令和6年度

朝来市通学路要対策箇所
合同点検実施結果

令和6年度 朝来市通学路要対策箇所合同点検実施結果 一覧

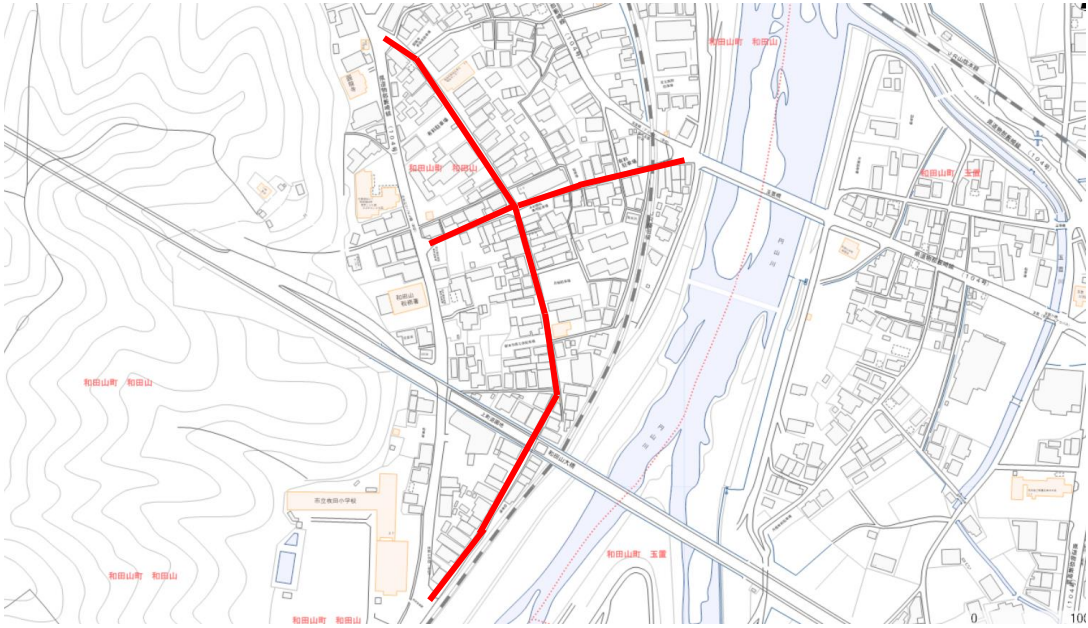
No.1			
対象校	大蔵小学校		
要望箇所	大蔵小学校前の横断歩道（国道9号線宮田歩道橋降りてすぐ）		
	行政区	和田山町宮田	
	路線	市道 宮田線	国道9号
要望箇所状況	国道9号線から進入する自動車が児童の横断を見落としやすい。とくに養父方面から左折進入する場合は、横断歩道が歩道橋の陰に隠れて死角になるため危険性が高い。また、和田山方面から右折する際も、対向車に気をとられ、横断者を見落とす危険性が高い。		
要望内容	横断歩道のカラー化		
対策内容	【市建設課】横断歩道のカラー化を検討する。 【豊岡河川国道事務所・市建設課】国道からの右折車・左折車に注意を促す看板等を検討する。		
位置図			
現場写真

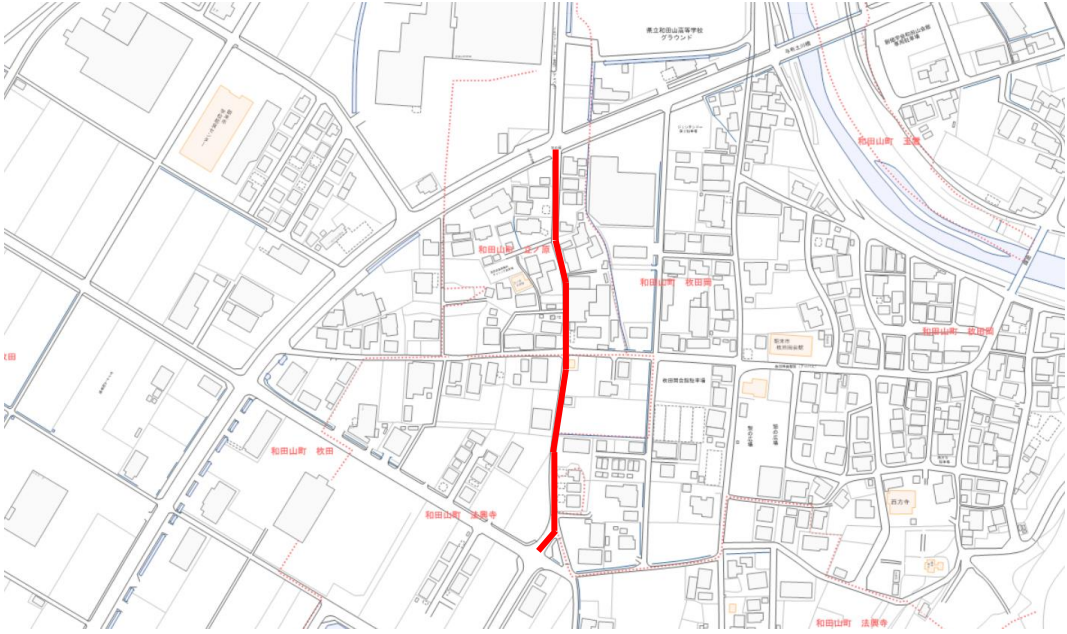
No.2			
対象校	竹田小学校		
要望箇所	二又に分かれた安井地区内の道路		
	行政区	和田山町安井	
	路線	市道 安井ヒジリ尾線	
要望箇所状況	すでに「速度落せ」の表示があるが、下りの車が法定速度以上のスピードで走っていることが多い。		
要望内容	グリーンベルトの増設		
対策内容	【市建設課】両サイドにグリーンベルトを設置するなどの対策を検討する。		
位置図			
現場写真

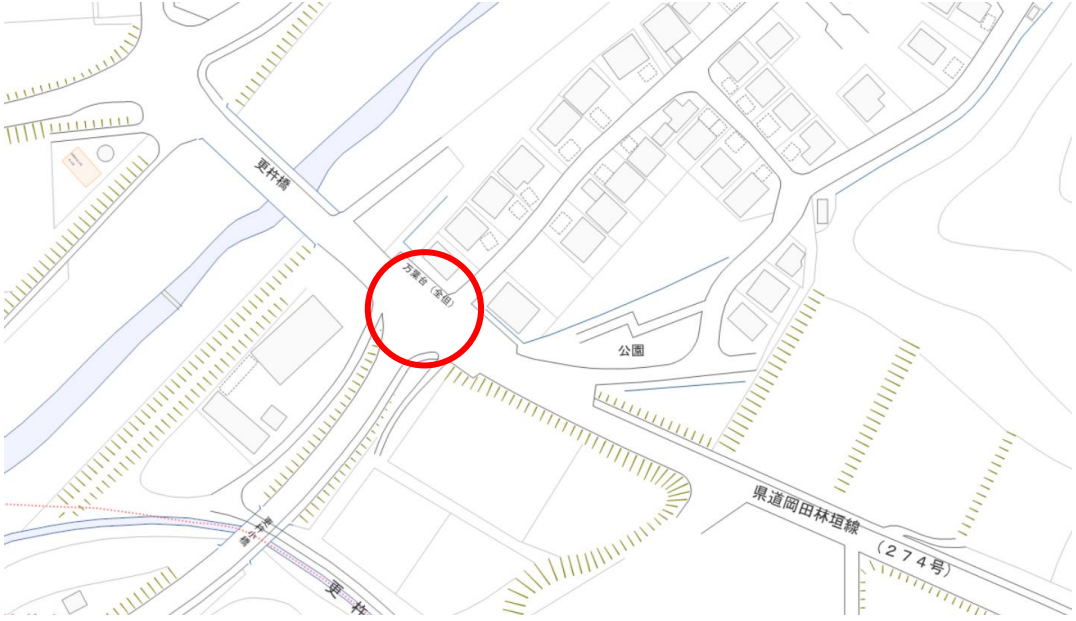
No.3			
対象校	和田山中学校		
要望箇所	七味橋付近		
	行政区	和田山町枚田	
	路線	市道 玉置七味線	
要望箇所状況	七味橋を通る車の量が多く、通過する車のスピードもよく出ている。		
要望内容	グリーンベルトの設置		
対策内容	【市建設課】橋梁の改修工事に合わせてグリーンベルトの設置を検討する。		
位置図			
現場写真

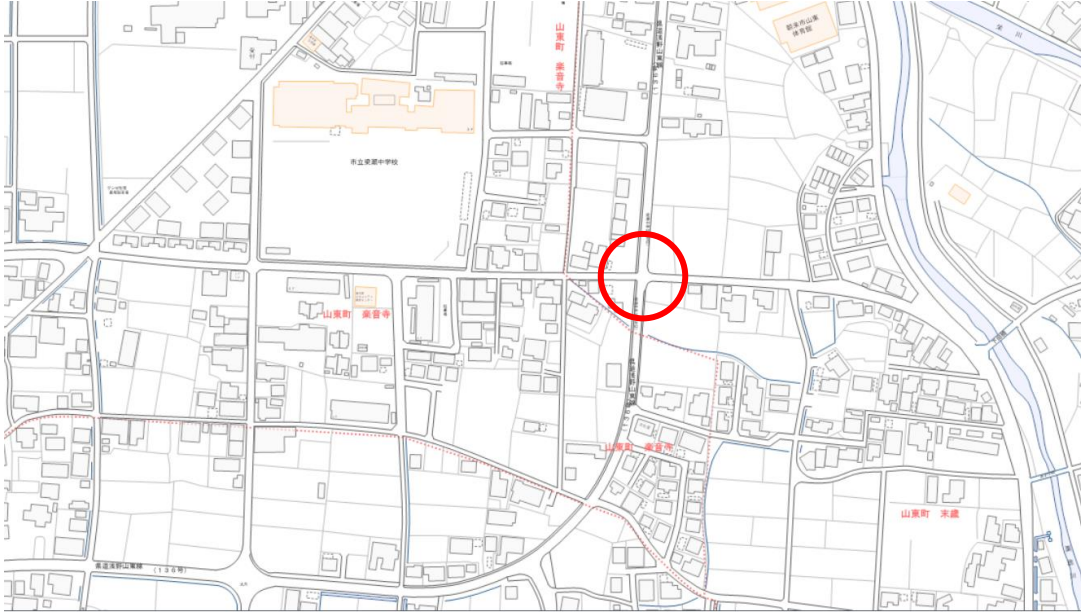
No.4			
対象校	和田山中学校		
要望箇所	和田山駅前～村下交差点の先まで		
	行政区	和田山町駅前	
	路線	県道104号 物部藪崎線	
要望箇所状況	交通量が多いが、道幅が狭く、通学の際、車両と接触する恐れがある。		
要望内容	グリーンベルトの設置		
対策内容	【養父土木事務所】クリーニング店から東の部分について、グリーンベルトの設置を検討する。		
位置図			
現場写真

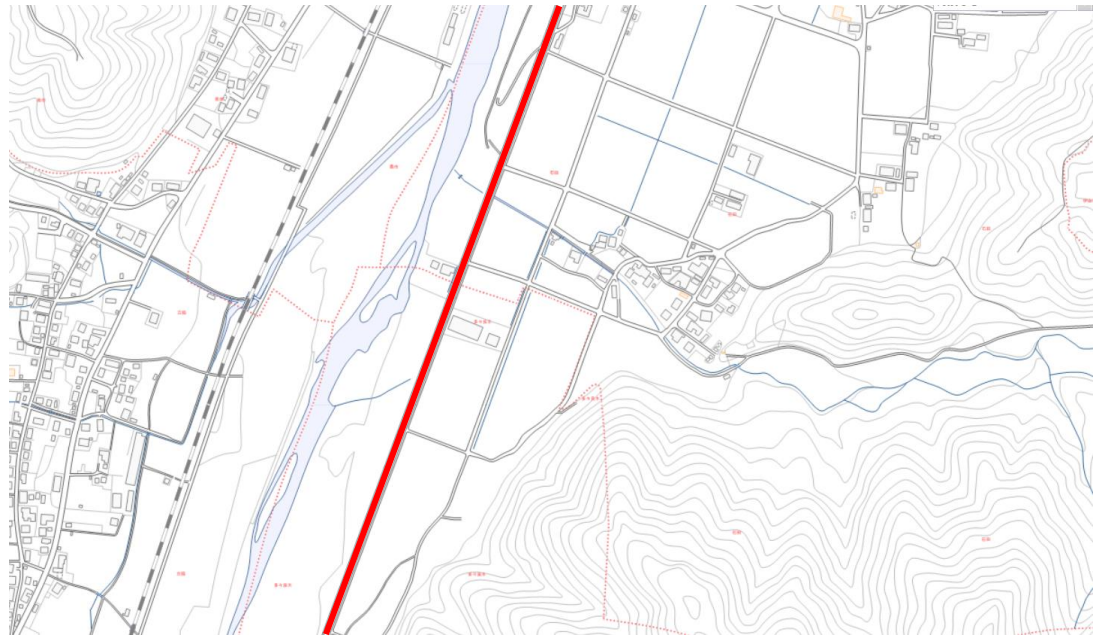
No.6			
対象校	枚田小学校		
要望箇所	和田山のゾーン30内		
	行政区	和田山町高生田	
	路線	和田山のゾーン30内の市道	
要望箇所状況	付近にこども園送迎用駐車場があり、朝の通学時間帯に車の往来が多く、スピードもよく出ている。		
要望内容	ゾーン30の路面表示 グリーンベルトの設置 注意・啓発看板の設置		
対策内容	【市建設課】ゾーン30の路面表示、グリーンベルトの設置、注意・啓発看板の設置を検討する。		
位置図			
現場写真

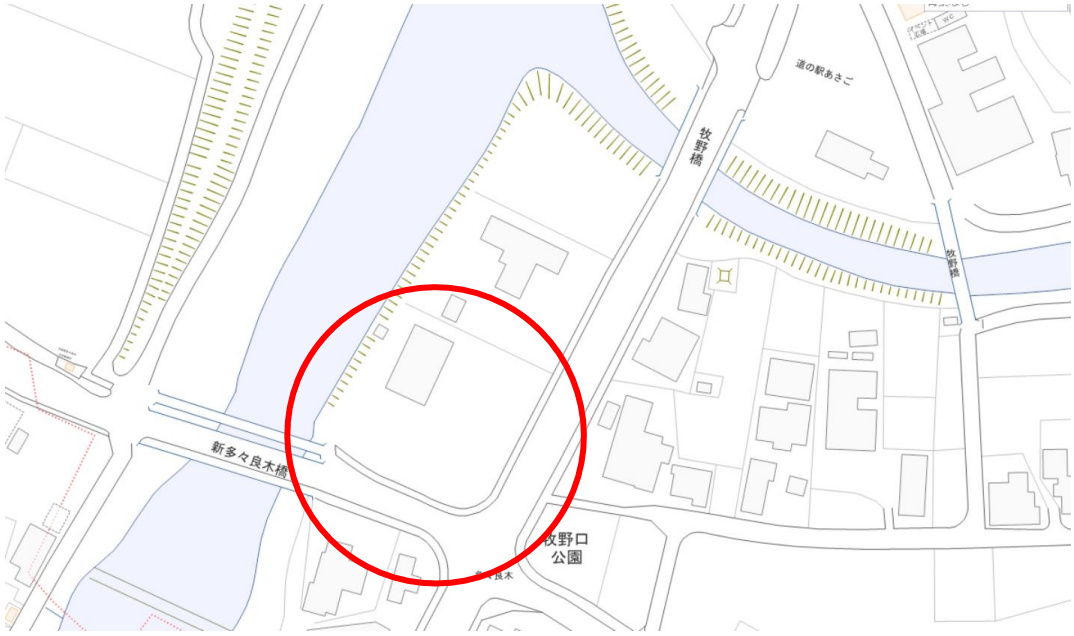
No.7			
対象校	枚田小学校		
要望箇所	立ノ原のゾーン30内		
	行政区	和田山町立ノ原	
	路線	立ノ原のゾーン30内の市道	
要望箇所状況	立ノ原交差点付近、グリーンベルトが薄くなってきている箇所がある。		
要望内容	グリーンベルトの塗り直し (ゾーン30プラスの検討も)		
対策内容	【市建設課】グリーンベルトの塗り直しを行う。ゾーン30プラスの対応策も検討に含める。		
位置図			
現場写真
